Randox Laboratories Ltd. sTfR-Reagenz (Löslicher Transferrinrezeptor) – Restandardisierung gegen das WHO-Referenzmaterial, NIBSC Code 07/202

Reklamationsnummer: REC473

Produkt Hinweis (Field Safety Corrective Action FSCA ACHC 20-14)

Abb. 1 Patientenkorrelation mit den ursprünglich zugeordneten Kalibratorwerten und den restandardisierten Kalibratorwerten auf Siemens ADVIA 1800

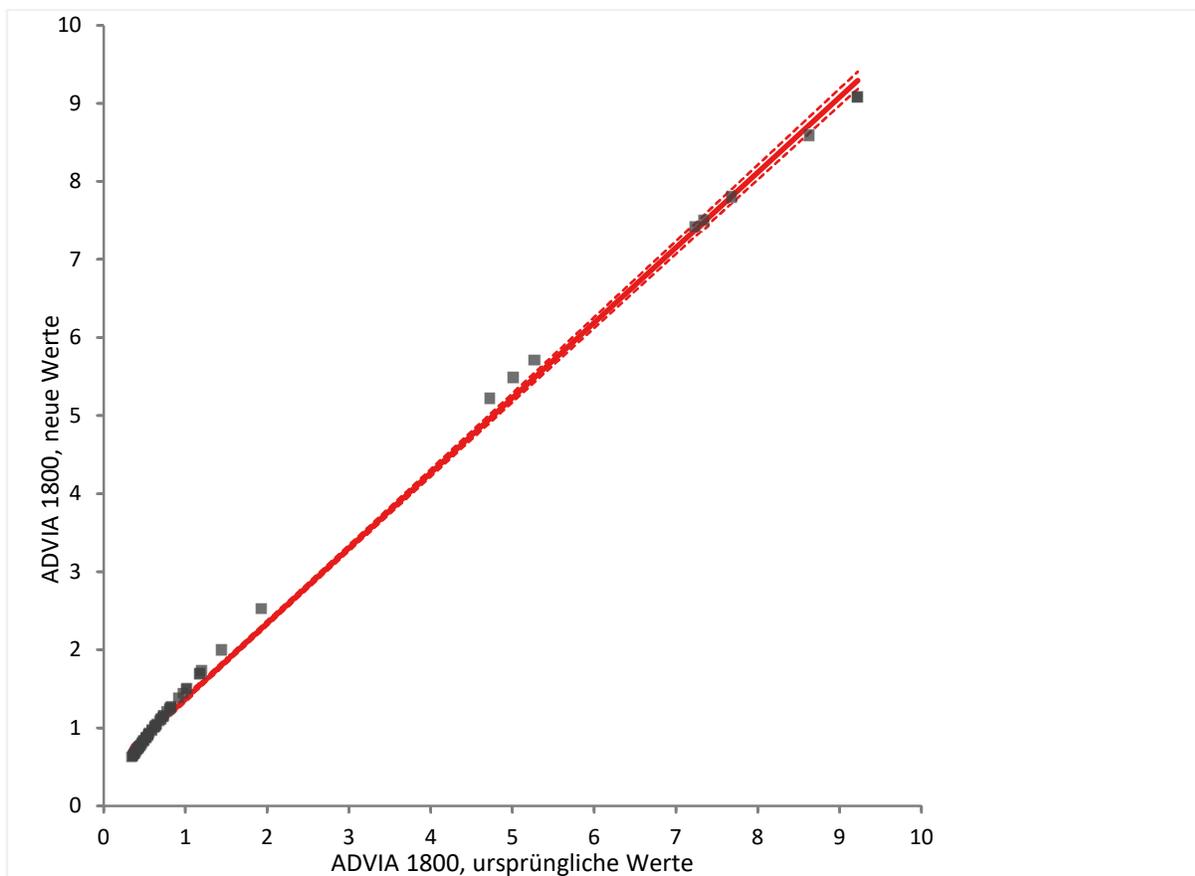
Randox hat die Standardisierung für den Löslichen Transferrinrezeptor (sTfR) gemäß Etikettenangabe geprüft und den immunturbidimetrischen sTfR-Test gegen das WHO-Referenzmaterial, NIBSC Code 07/202, restandardisiert. Infolgedessen wurden die in der Tabelle oben aufgeführten Kalibrator- und Kontrollchargen neu zugeordnet. Mit den neuen Kalibratorwerten erhöhen sich die Patientenwerte, und die Verschiebung ist stärker im Normalbereich (0,65 mg/dl bis 1,88 mg/dl). Siehe Patientenkorrelation unten (Abb. 1.)
